**Avis de la Mission Régionale
d'Autorité environnementale
Provence-Alpes-Côte d'Azur**

**sur la mise en compatibilité du PLU de Châteauneuf-
Val-Saint-Donat (04) liée à la déclaration de projet et
sur le projet de création d'une centrale photovoltaïque
au sol au lieu-dit "Les Marines"**

n° saisine – 2020 n° 2688-2689-2690

Figure 3 : Plan de masse du site en projet et parc PV existant - source : étude d'impact

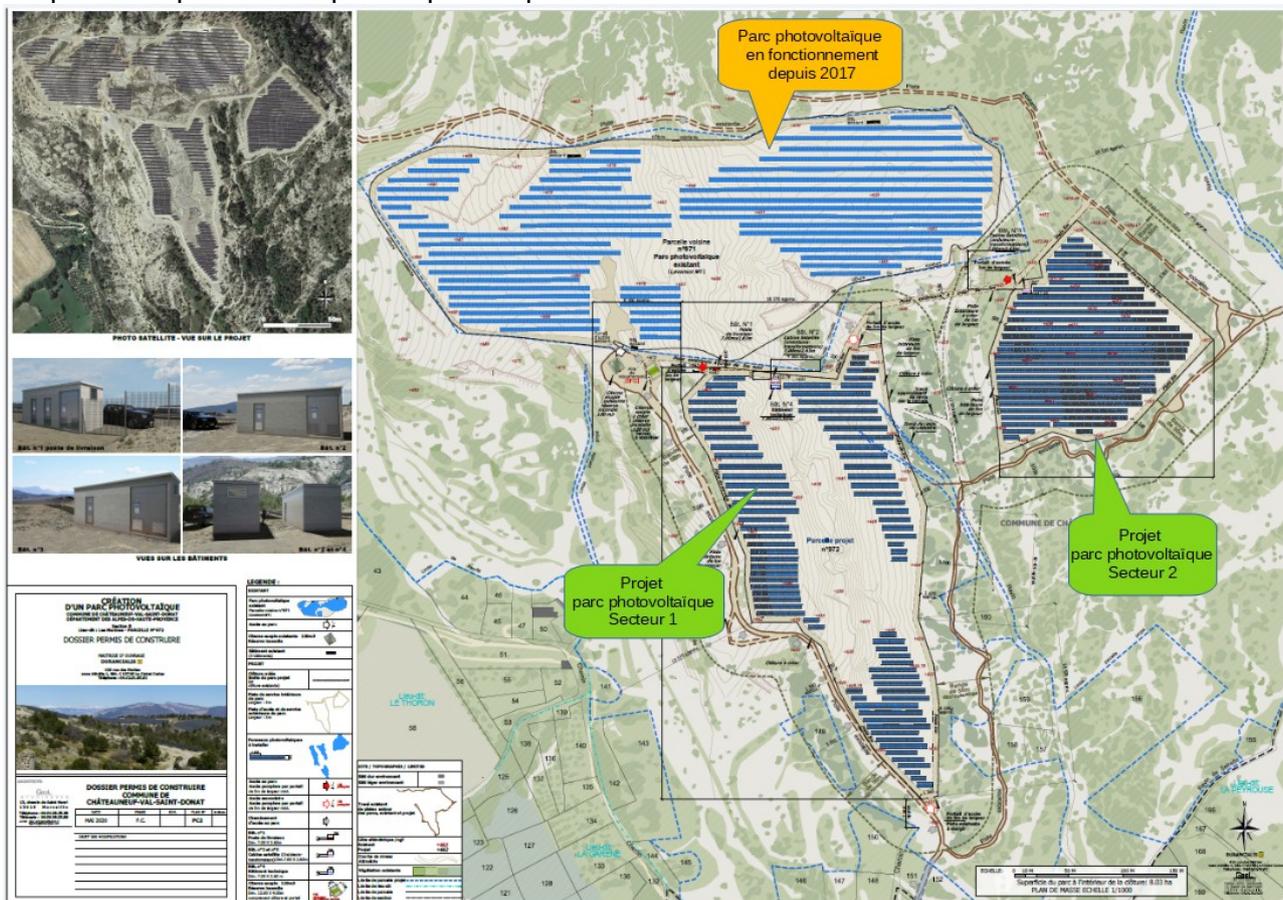
- l'aménagement d'une piste intérieure d'une largeur de 5 m. Une piste extérieure est en partie existante au pourtour est-sud-ouest (identifiée sur le plan de masse du dossier permis de construire). Une piste extérieure au nord sera à créer. Le linéaire de ces pistes n'est pas précisé.

La carte du plan de masse présentant les aménagements n'est pas compréhensible ; les obligations légales de débroussaillage (OLD), la limite de la parcelle projet ne sont en particulier pas clairement identifiées.

La MRAe recommande de revoir le périmètre de projet en intégrant l'ensemble des surfaces concernées par la zone de débroussaillage (OLD) et d'en évaluer les impacts ainsi que ceux liés au raccordement au poste source.
